## Aviso Corectivo de Seguridad de Campo Armazón del andador MyWay

**FSN-01-03-21**

**1 de marzo de 2021**

**Productos afectados:** Todos los tamaños de armazón del andador MyWay

**Fig. 1 Pata trasera de MyWay**

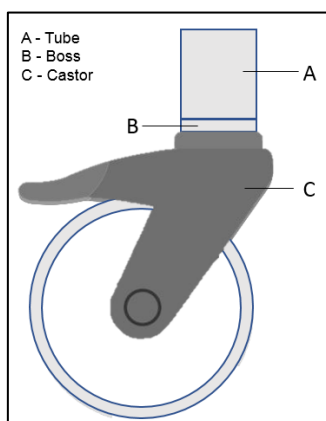
La pata trasera del armazón de MyWay (véase la figura 1) cuenta con un saliente (B) en el que se fija la rueda giratoria (C). Un saliente es simplemente un pequeño elemento de montaje cilíndrico utilizado en la fabricación en el que se monta un tornillo.

Los informes indican que el saliente (B), se ha aflojado del tubo (A), lo que ha provocado que la rueda se suelte de la pata trasera del armazón. Nuestras investigaciones han confirmado que esto se debe a la variabilidad del proceso de soldadura utilizado para fijar el saliente (B) al tubo (A). En algunos casos, esto ha dado lugar a una soldadura insuficiente entre la pata y el saliente.

Se han introducido nuevas mejoras en el proceso y cambios en el diseño para reforzar la soldadura del saliente a la pata trasera. Estos cambios garantizan que la rueda esté bien sujeta al armazón.

Leckey pondrá en marcha un programa de sustitución de las patas traseras, de forma gratuita, instalando las nuevas patas traseras en todos los andadores MyWay afectados. Se prevé que este programa dure entre 4 y 6 meses.

**Fig. 2 Aplicación del freno completo de la rueda de MyWay**

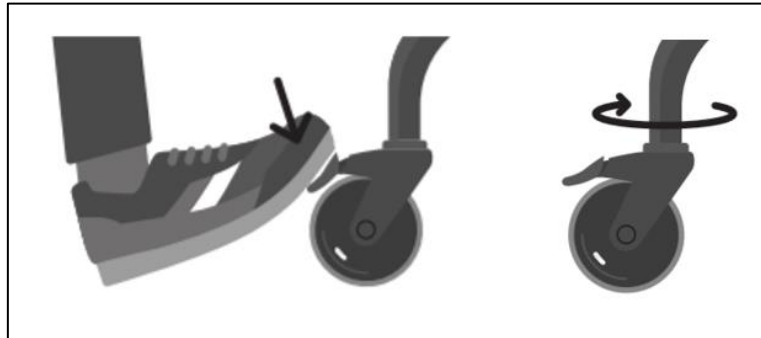
- El saliente de las ruedas traseras está bien fijado en el armazón. Para comprobarlo, aplique primero el freno total en ambas ruedas traseras (véase la figura 2). Pise el pedal de freno para aplicar el freno completamente. Gire la rueda moviendo el armazón hasta que oiga un clic. Se aplica entonces el bloqueo direccional de las ruedas. Con el bloqueo direccional y el freno aplicados, mueva la rueda con la mano y compruebe si existe un ligero movimiento del saliente (B) en el tubo (A) (véase la figura 1). Si hubiese un fallo, el saliente (B) se moverá en el tubo (A). Si identifica un fallo, no utilice el producto e informe escribiendo a [javier.pinedo@sunrisemedical.es](mailto:javier.pinedo@sunrisemedical.es).
